เรื่อง	แนวทางการแก้ไขกรณีพบอาการดุมล้อหน้าฝืด ติดขัด หรือมีรอยไหม้	ระบบ
รุ่นรถ	รถยนต์อีซูซุดีแมกซ์ ตั้งแต่รุ่นปี 2020	ช่วงล่าง

### ข้อแนะนำการแก้ไข

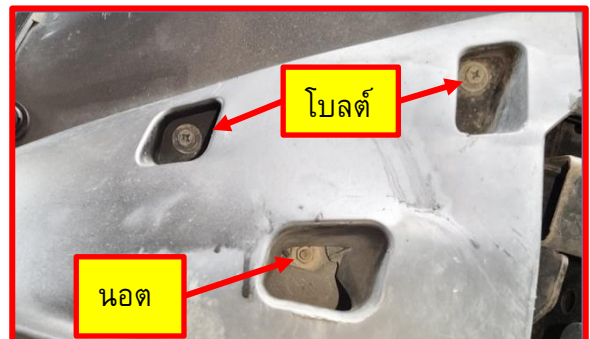
จากการตรวจสอบพบว่า อาการดังกล่าวเกิดขึ้นกับรถที่มีการดัดแปลงเพื่อใช้งานในสภาวะบรรทุกหนักเกินความสามารถของตัวรถที่กำหนดและใช้ความเร็วสูง เช่น รถคอก ซึ่งการใช้งานในลักษณะดังกล่าว จะเพิ่มภาระที่ดุมล้อหน้ามากกว่าปกติ ทำให้เกิดความร้อนสะสมสูงบริเวณดุมล้ออย่างต่อเนื่อง อาจส่งผลให้เกิดอาการดุมล้อฝืด ติดขัด หรือมีรอยไหม้

เพื่อเป็นการช่วยลดโอกาสการเกิดอาการดังกล่าว จะต้องเพิ่มอากาศให้ไหลผ่านดุมล้อหน้ามากขึ้น เพื่อระบายความร้อนสะสมที่สูงบริเวณดุมล้อ โดยการถอดช่องดักอากาศด้านหน้า (Air dam) ออกทั้งด้านซ้ายและด้านขวา ซึ่งศูนย์บริการต้องอธิบายให้ลูกค้ารับทราบและเมื่อลูกค้ายินยอมให้ดำเนินการ ขอให้ศูนย์บริการดำเนินการถอดช่องดักอากาศดังกล่าวออกและนำช่องดักอากาศที่ถอดออกส่งคืนให้กับลูกค้า (รวมทั้งรถใหม่ที่ผู้จำหน่ายนำไปติดตั้งตัวถังเพิ่มเติม โดยมีจุดประสงค์เพื่อการใช้งานในลักษณะเดียวกัน)
